<u>öffentlich</u> Verantwortlich: Fachdienst Bauverwaltung und öffentliche Flächen	MITTEILUNGSVORLAGE
---	--

Geschäftszeichen 2-60/602 Boe	Datum 26.07.2023	MV/2023/058
----------------------------------	---------------------	--------------------

Ausbau Tinsdaler Weg (Vorplanung) - Abwägung der Stellungnahmen der Träger öffentlicher Belange (TÖB)

Querschnitt Bereich A

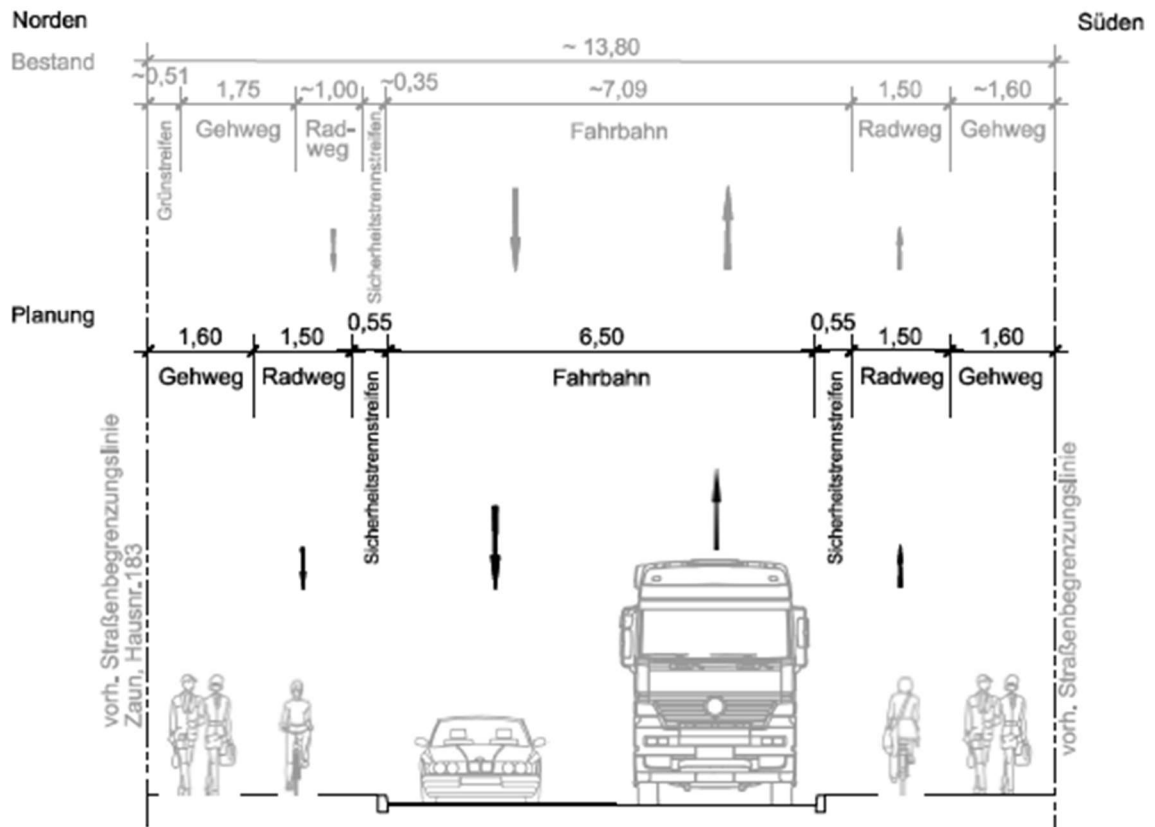
Für den Bereich A gibt es leider **kein** eindeutiges Ergebnis. In den Stellungnahmen wird überwiegend auf die Funktion als Hauptverkehrsstraße im Vorbehaltsnetz verwiesen. Tempo-30 wird nicht empfohlen. Rettungswesen, Polizei und die Verkehrsbehörde lehnen eine Einbahnstraße ab, da damit Umleitungsverkehre und lange Wegzeiten erzeugt werden. ÖPNV (Busverkehr) und Müllabfuhr sind für Beibehalt einer breiten Fahrbahn (6,50 m), ohne Einschränkungen oder Behinderungen für die Durchfahrt. Der Seniorenbeirat will 2,50 m breite Gehwege. Der Jugendbeirat will beidseitige Radfahrstreifen auf der Fahrbahn.

Die Variante „Ausbau ähnlich Bestand“ kommt dem Wunsch des Seniorenbeirates nahe, da mindestens 2,25 m breite Gehwege angelegt werden könnten.

8	Umweltbeirat	Der Umweltbeirat hat in seiner Sitzung am 24.05.2023 die Vorplanung zum Ausbau der Straße Tinsdaler Weg diskutiert und hat derzeit keine Anregungen.	zur Kenntnis genommen	
9	Seniorenbeirat	Die vorgelegten Planungsvarianten im Bereich A verändern den Querschnitt dahingehend, dass die Gehwegbreiten verringert werden sollen, jeweils kleiner als 2,50 m. Der Gehweg wird von vielen unterschiedlichen Nutzern wie z.B. Rollstuhlfahrern, kleinen Kindern mit Begleitung, Rollatoren und e-scootern frequentiert. Im Bereich B sollte geprüft werden, ob hier ebenfalls eine Gehwegbreite von 2,50 m umsetzbar wäre. Eine Reduzierung der Breite der geplanten Gehwege auf 1,70 m bzw. 2,00 m im Bereich A wird vom Seniorenbeirat abgelehnt. Auf eine sichere und bequeme Führung des nichtmotorisierten Verkehrs wird hingewiesen.	wird teilweise berücksichtigt	Forderung nach Gehwegbreiten von 2,50 m heißt: Ausbau gemäß Bestand (Fahrbahn 7 m und Gehwege je 2,50 m breit) → Fahrbahnbreite ist dann <u>nicht</u> regelkonform! Breitere Gehwege nur in Einbahnstraße möglich oder bei Verzicht auf Parkstreifen!

Das Abwägungsergebnis der Verwaltung lautet somit: **Ausbau ähnlich Bestand** - s. Anlagen.
